Objet : Dossier d'autorisation environnementale – Société APTIV – installation d'un atelier de traitements de surfaces – Commune d'Épernon (28)

Réf : courrier de M. le Maire de Droue-sur-Drouette en date du 13/07/2020 adressé à M^{me} La Préfète d'Eure-et-Loir.

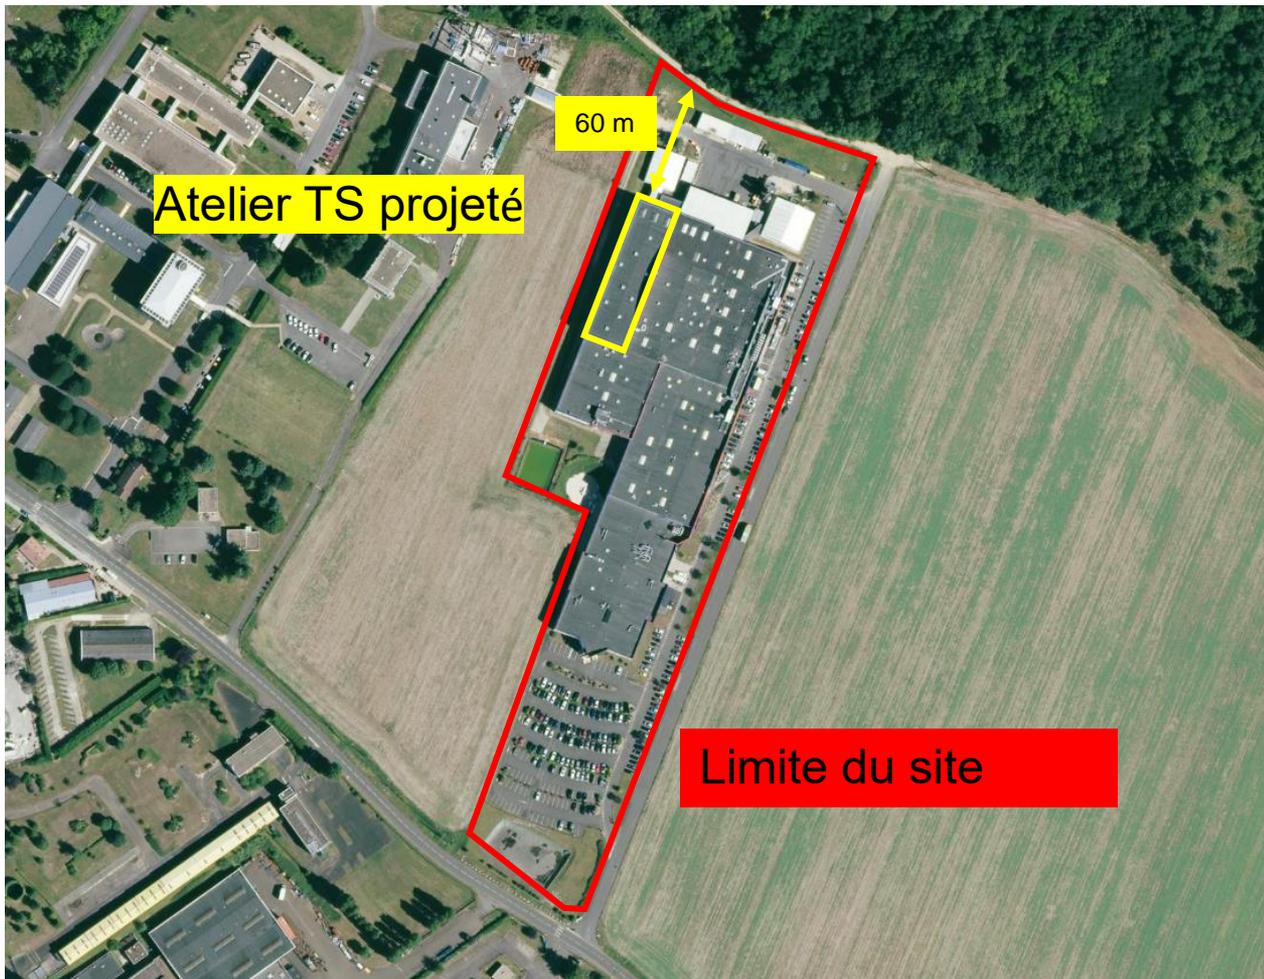
La carte ci-dessous constitue l'annexe 1 de l'arrêté n°ARS-AEP-01-1 1-2019 Déclarant d'utilité publique la dérivation des eaux souterraines induite par l'exploitation en vue de l'alimentation en eau destinée à la consommation humaine du captage de « La Chevalerie », sur la commune de Droue-sur-Drouette, Déclarant d'utilité publique les périmètres de protection dudit captage, Autorisant la distribution de l'eau en vue de la consommation humaine.

Elle présente le périmètre immédiat du captage et les périmètres rapprochés sur les communes d'Épernon et de Droue-sur-Drouette, ainsi que l'emprise du site APTIV.

Le site APTIV est situé en limite Sud du périmètre de protection du captage.

Sur le site, le projet est prévu dans le bâtiment situé au plus près à 60 m au Sud de cette limite.

Les prescriptions de l'arrêté n°ARS-AEP-01-1 1-2019 pointent en particulier le stockage des produits chimiques, des déchets. Même si APTIV ne se situe pas dans le périmètre rapproché, nous pouvons préciser les éléments suivants :

Le projet est prévu en rejet zéro liquide sur site, c'est-à-dire qu'aucun effluent aqueux ne sera rejeté ni sur le site, ni dans aucun réseau de la ville d'Épernon.

Le bâtiment dans lequel va se construire cet atelier sera en rétention. Toute fuite éventuelle sera confinée dans le bâtiment : chaque bain de traitement de surface sera placé en rétention, et l'atelier lui-même constituera une rétention.

Les canalisations des fluides qui vont de l'atelier de traitement à la station de traitement des effluents industriels seront en aérien. Il n'y aura aucun réseau enterré.

Figure 1 : emplacement des laveurs, générateurs de bruit

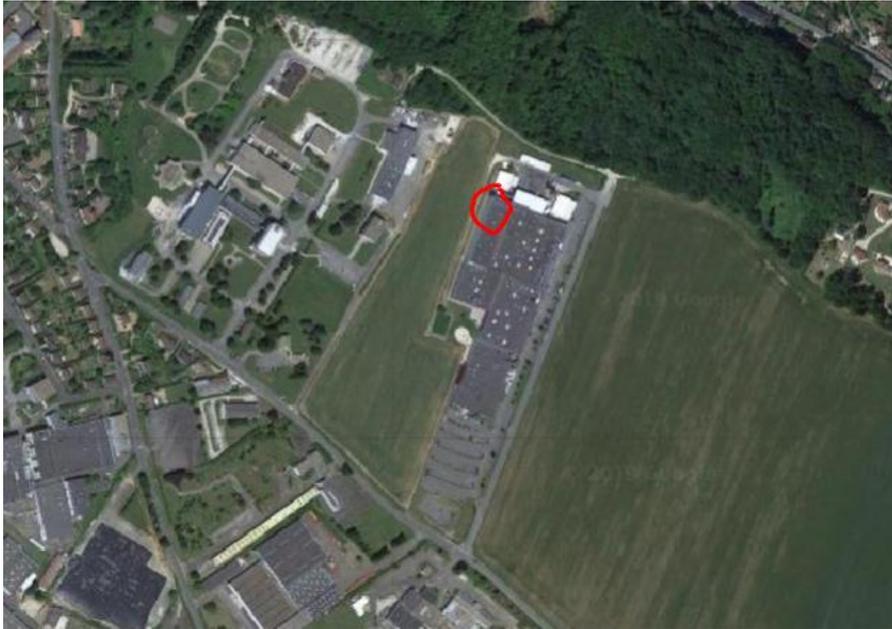
Pour le projet, l'évaporateur de la station ainsi que les équipements de lavage des vapeurs issues des bains (laveurs de gaz) peuvent être sources de bruit.

Sur la carte ci-dessous, la zone pouvant potentiellement générer du bruit est indiquée en rouge.

Toutefois, ces équipements seront situés à l'intérieur des bâtiments. Par ailleurs, ils seront situés sur un côté du site générant le moins de risque, qui est à 9m des limites de propriété, donnant sur un champ non constructible.

Figure 2 : implantation des laveurs de gaz

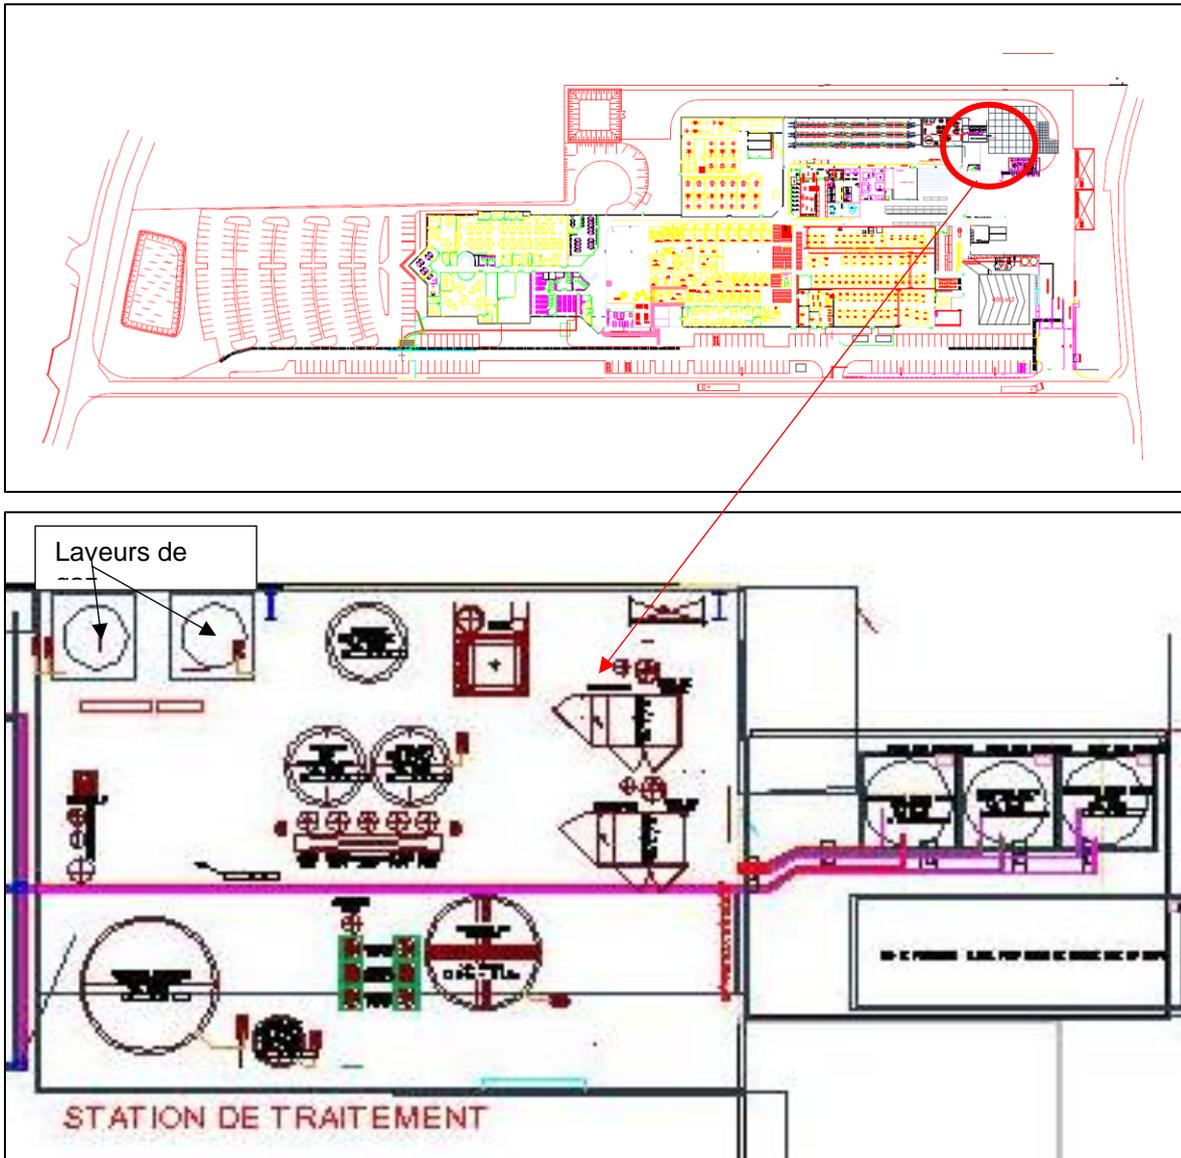
Les aspirations et les laveurs seront implantés à l'intérieur du bâtiment, tel que présenté sur le schéma ci-dessous :

Les équipements étant situés à l'intérieur de bâtiments, le bruit généré ne dépassera pas 80dB dans le local de la station de traitement.

De nouvelles mesures de bruit seront réalisées au démarrage de l'activité TS, des « pièges à son » seront mis en place le cas échéant (mousse sur les parois, ou autres).

APTIV s'engage à intégrer dans le cadre de ce projet, des mesures en ZER en limite du lotissement prévu.
